Oggetto: [ID_ VIP: 5757] Procedimento di VIA ai sensi dell'art. 23 del D.Lgs. 152/2006 relativa al progetto per la realizzazione di un impianto eolico costituito da 10 aerogeneratori, ciascuno della potenza nominale pari a 6 MW, e delle opere di connessione alla RTN, per una potenza complessiva di 60 MW, da realizzarsi nei comuni di Cerignola (FG) e Ascoli Satriano (FG).

**Proponente: Enel Green Power Italia Srl.
Parere tecnico istruttorio della SS PNRR**

Carta con gli impatti cumulativi degli impianti eolici-Elaborazione SS-PNRR

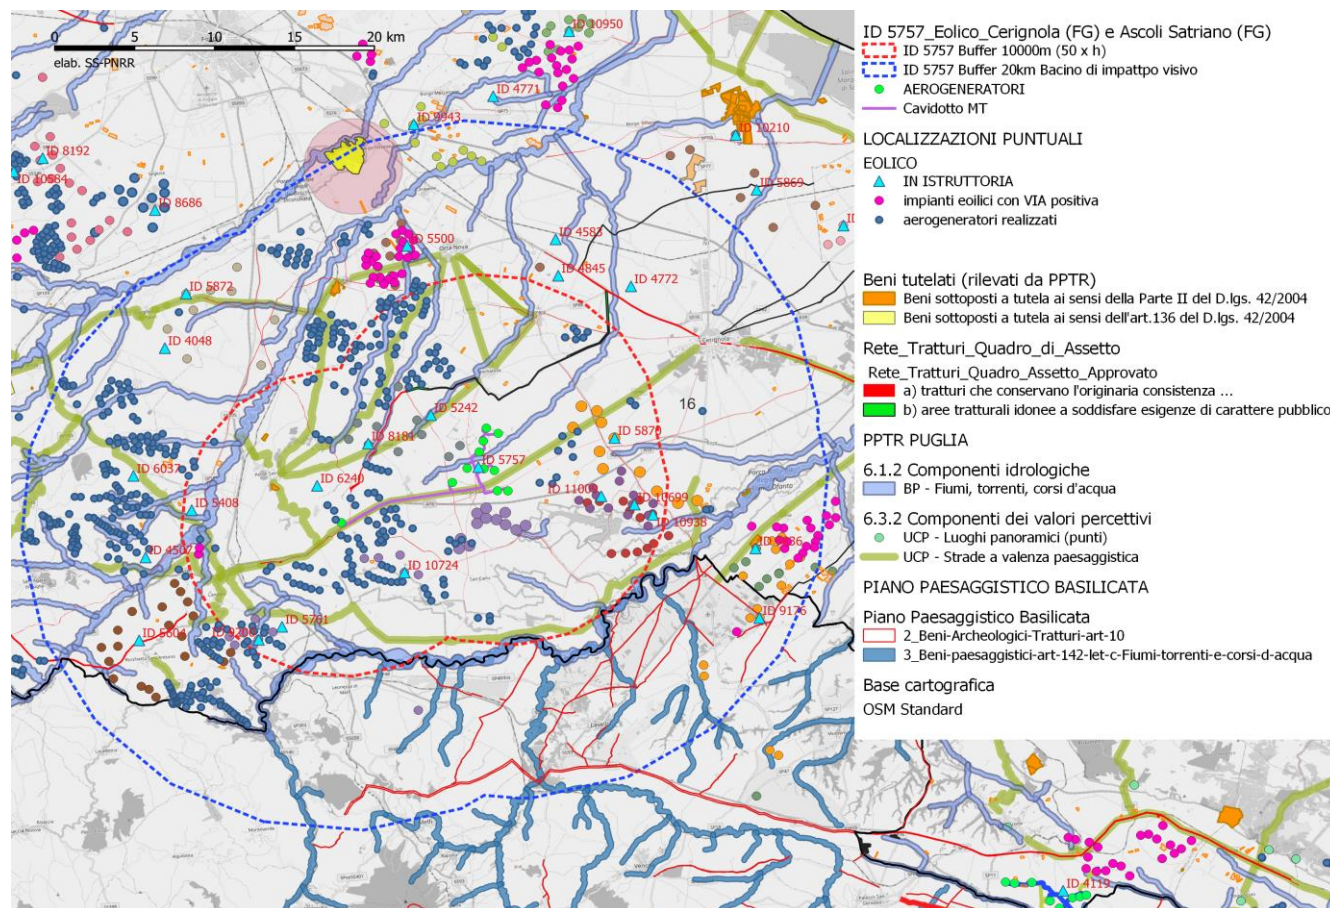
CONSIDERATO che in relazione agli impatti cumulativi:

- l'impianto eolico in esame è previsto in un'area con un'alta concentrazione di impianti eolici e la cui visibilità risulta ampia a causa della sua posizione in un territorio totalmente pianeggiante e privo di rilievi montuosi e anche nelle analisi di intervisibilità dello stato di fatto nel buffer di 10 km si rileva un consistente effetto selva con 144 aerogeneratori esistenti, 15 minieolici esistenti, 30 aerogeneratori autorizzati.

- il contesto, in ragione dei limitati processi di antropizzazione, risulta di significativo valore naturalistico, paesaggistico e storico-testimoniale, ad oggi compromesso dalla presenza di numerosi impianti eolici realizzati e/o autorizzati (cfr D.G.R. 2122/2012 - Aspetti tecnici e di dettaglio emanati con Determinazione del Servizio Ecologia Regionale n. 162 del 06.06.2014).

- La realizzazione di 11 aerogeneratori, alti 200 metri, determinerebbe un significativo impatto cumulativo sulle visuali paesaggistiche, interferente con le invarianti strutturali che identificano le Figure Territoriali: “Il Mosaico di Cerignola”, Le marane di Ascoli Satriano” e “La media valle dell'Ofanto” (cfr PPTR – Schede d'ambito Sezione B).

Sovrapposizione dei cavidotti con la Rete Tratturale - Elaborazione SS-PNRR

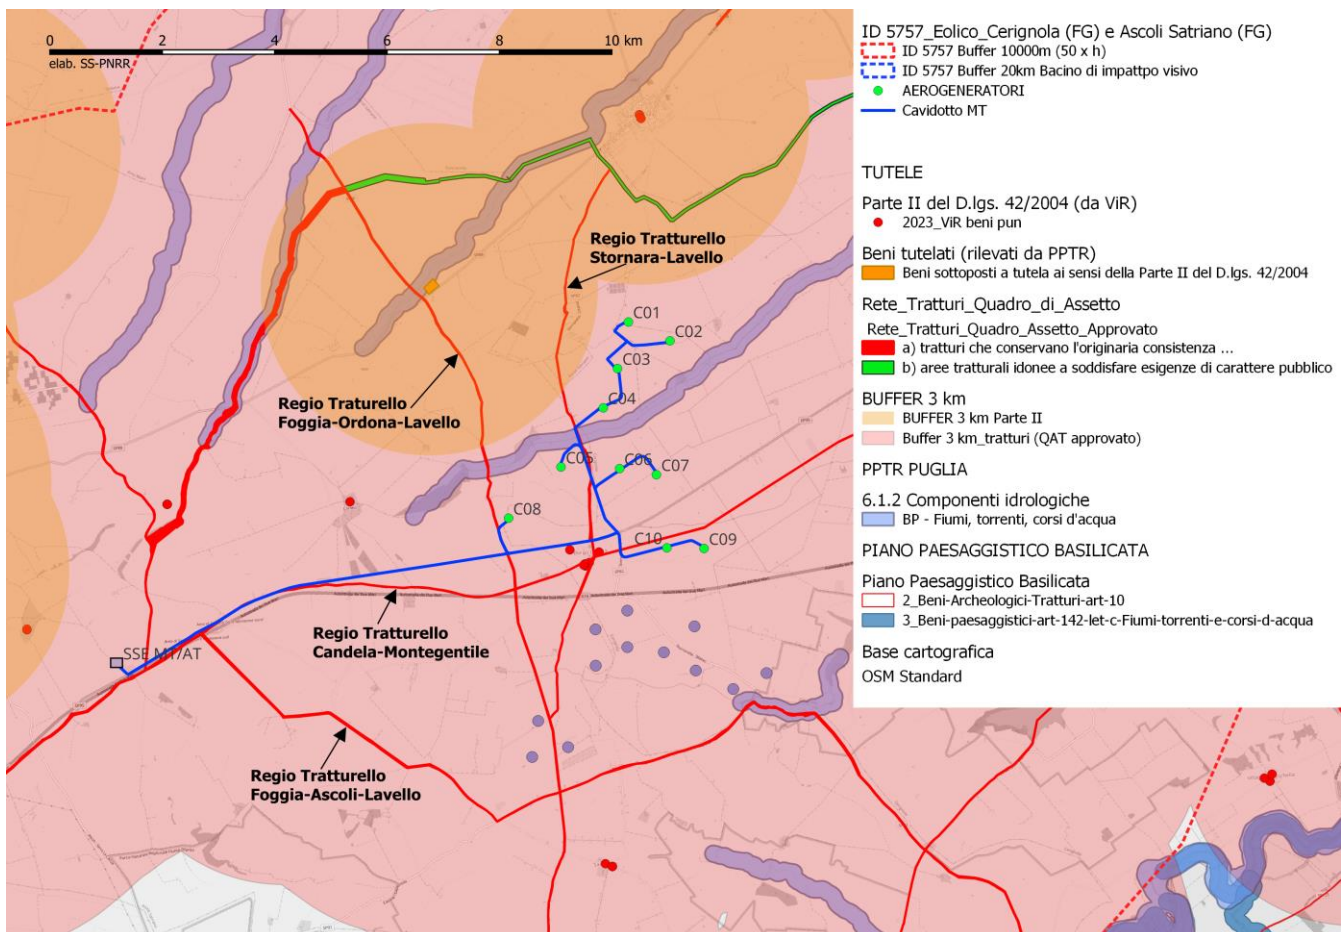
CONSIDERATE le seguenti specifiche interferenze dirette dei cavidotti interrati con la Rete tratturale:

- **R. Tratturello Candela Montegentile:** il cavidotto si affianca nella parte più prossima alla SSE per **3010 metri**. Viene attraversato più a est dal cavidotto che connette agli aerogeneratori C09 e C08
- **R. Tratturello Foggia-Ortona-Lavello:** il cavidotto affianca il tracciato del Tratturo per **425 metri per la connessione con l'aerogeneratore C08**.
- **R. Tratturello Stornara-Lavello:** il cavidotto si affianca al tratturo per **un tratto lungo 380metri**, nel punto in cui viene attraversato il fosso Marana-Castello. Più a sud si discosta leggermente dal tratturello, perché insiste sulla strada provinciale SP82 (Stornarella-Ofanto) che in quel punto rettifica il tracciato più tortuoso del tratturo. Ancora più a sud il medesimo tratturo viene intercettato due volte dal cavidotto.
